Sjöflygplan START och LANDNING

2/58

Flygplan av typ Republic RC-3, Seabee.

Snitt A - A

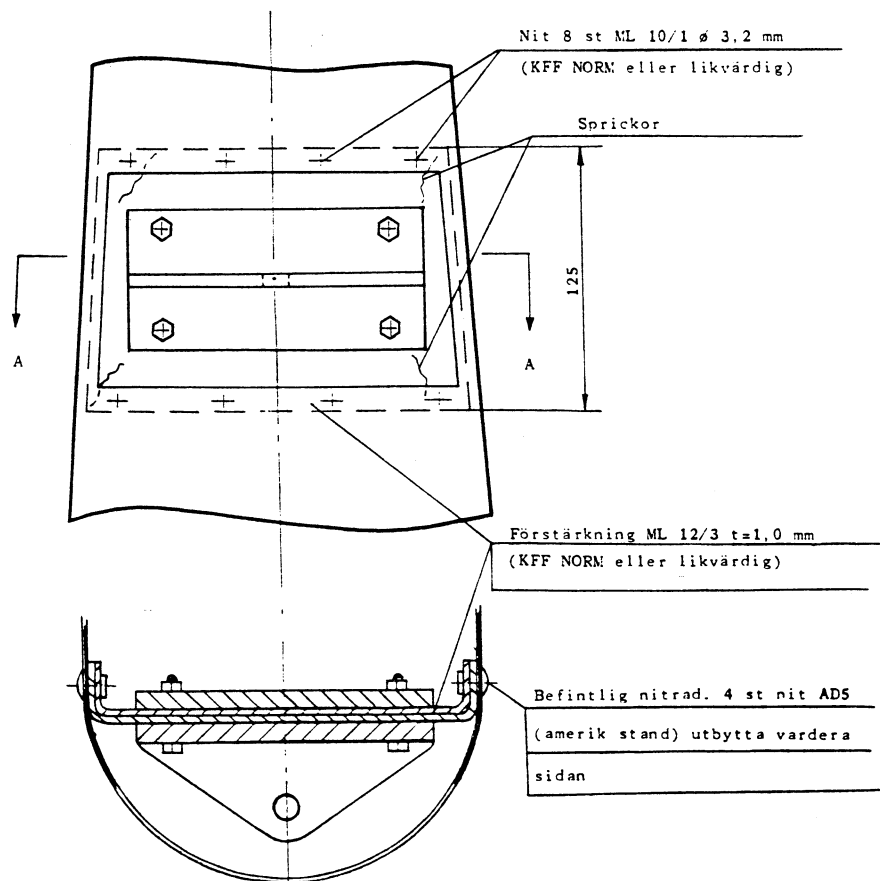
I ett flertal fall har sprickbildning konstaterats i sidorodrets balk under övre och mittre fästbeslagen. Med anledning härav skall beslagen demonteras för kontroll vid var 100:de gångtimma tills förstärkning enligt nedanstående skiss blivit utförd. Förstärkningen skall utföras vid godkänd flygverkstad.

a) Kontroll var 100-de gångtimma.

b) Reparation vid behov.
